FILIPPINI, VIA

Descrizione prestazionale dell'intervento

Passo carraio inadeguato

Foto del rilievo

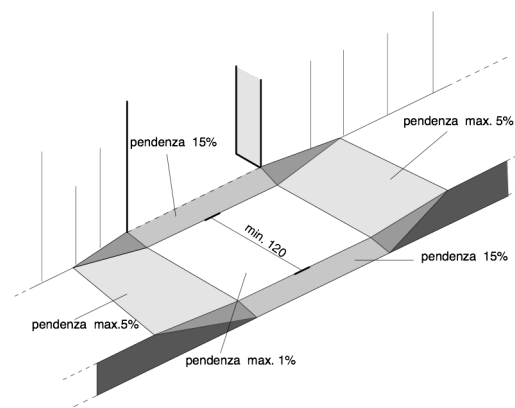
Occorre fare una buona rasatura della finitura superficiale per evitare di creare altre criticità sulla pavimentazione per le persone con difficoltà motorie.

Criticità

Adeguamento passo carraio tramite realizzazione di marciapiedi in rilevato, **abbassando in parte la quota del percorso esistente, in modo da ottenere un doppio piano inclinato, perpendicolare al senso di marcia** e la cui pendenza non supera il 5%. Il manufatto è completo di elemento di raccordo per l'attraversamento dei veicoli (pendenza minima del 15%); la porzione di percorso orizzontale, utile per i pedoni, deve essere di larghezza minima 120 cm.

Sul passo carraio abbassare la quota del marciapiede e realizzare uno scivolo per facilitare l'attraversamento

Materiale suggerito: **Pietra di Prun**
